**Autorità di Bacino Regionale**  
REGIONE FRIULI VENEZIA GIULIA

# **PIANO STRALCIO PER LA DIFESA IDRAULICA DEL TORRENTE CORMOR**

## **RELAZIONE DI SINTESI**

Figura 1

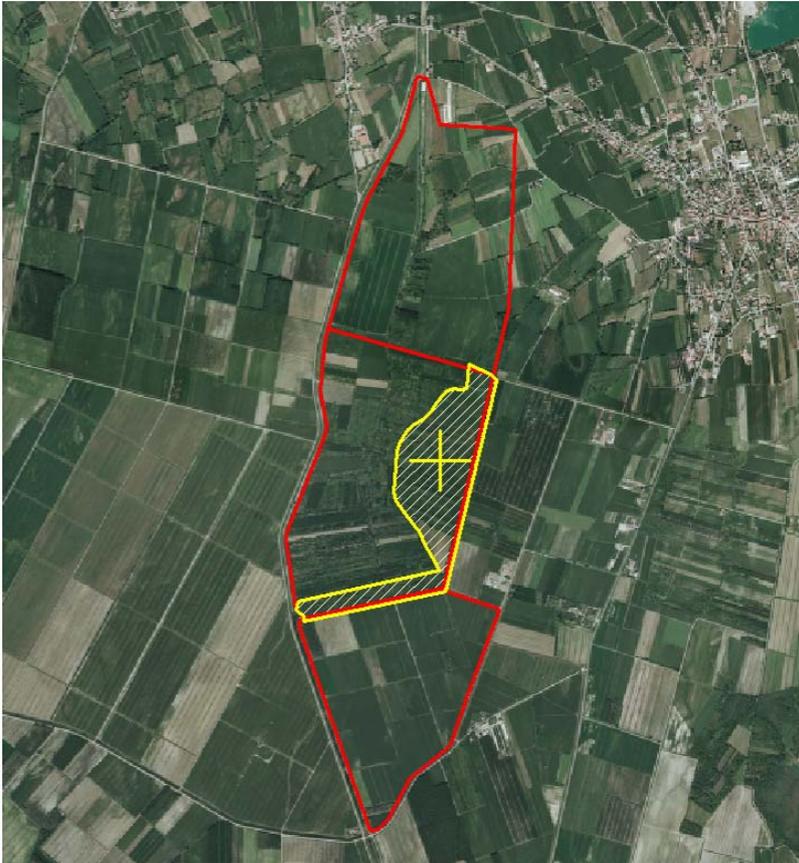
- 1) evitare che gli interventi di potenziamento della cassa di espansione di Sant’Andrat interessino l’area Sic di Palude Moretto provvedendo invece alla sua tutela;

- 1) evitare che gli interventi di potenziamento della cassa di espansione di Sant’Andrat interessino l’area Sic di Palude Moretto provvedendo invece alla sua tutela;

Figura 3

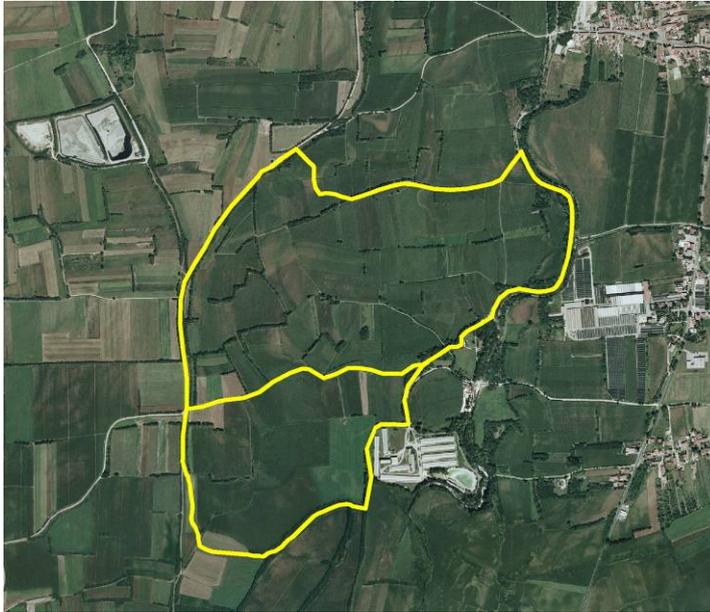
- 4) nella perimetrazione della cassa di espansione di Zugliano, dovrà tenersi in debito conto la problematica delle acque degli ex-bacini di raccolta dei liquami dell'adiacente Azienda Santa Croce;

- 5) in riferimento alla cassa di espansione di Zugliano si tenga in debito conto la presenza del sito di interesse storico-architettonico dell'antico mulino di Terenzano;

La perimetrazione dell'area da destinarsi alla realizzazione della cassa di espansione di Zugliano, a seguito delle citate osservazioni, è stata verificata riscontrandovi un errore grafico. La delimitazione è stata quindi ridefinita escludendo l'area interessata dal mulino di Terenzano. Le modifiche sono state riportate nella Tav. F03 Cassa di espansione di Zugliano degli elaborati cartografici del Piano.
